BOLLETTINO / *BULLETIN*

GRUPPO *GROUP*	Nr. *NO.*	DATA *DATE*
6	21	04/04

MODELLI - *MODELS:* **Motopompe** - *Water Pumps* **PA 1040 - PC 1050**

OGGETTO - *SUBJECT:* **Raccordi pompa acqua** - *Water pump connectors.*

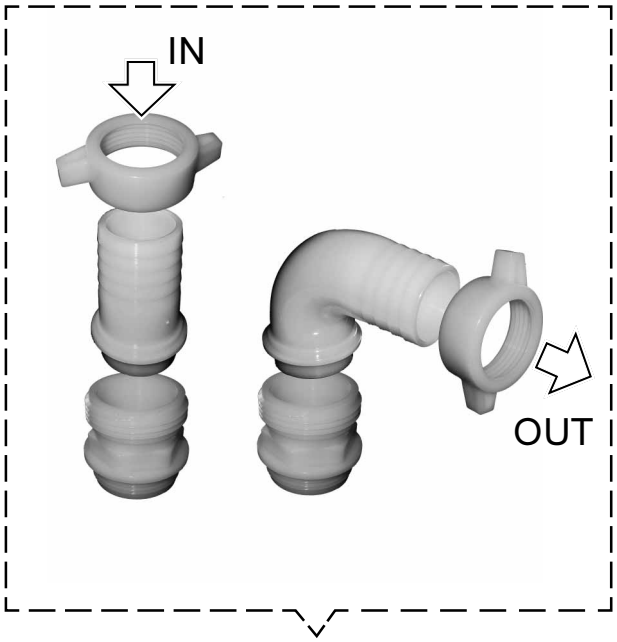
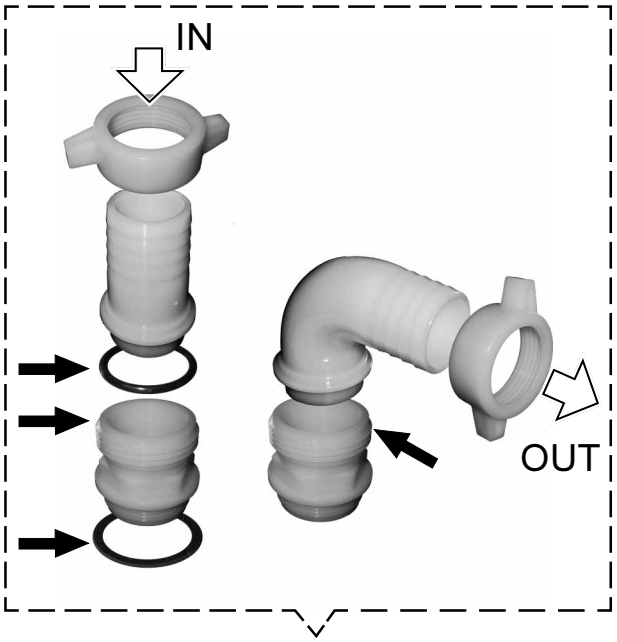
DESCRIZIONE - *DESCRIPTIONS:* **Miglioramento prodotto: Per evitare aspirazioni di aria è stato modificato il bocchettone in plastica e inserite le guarnizioni di tenuta** - *Product improvement: plastic pipe union has been modified, a packing has been inserted as to avoid air suctions.*

PREMODIFICA - *OLD ASSY*

POSTMODIFICA - *NEW ASSY*

INTERCAMBIABILITÀ - *INTERCHANGEABILITY:* **Sì, kit completo** - *Yes, complete kit*

NOTE - *NOTES:* **Il nuovo anello OR e la nuova guarnizione devono essere montati sui raccordi lato aspirazione** - *The new O-ring and the new packing must be assembled in the pipe union suction.*
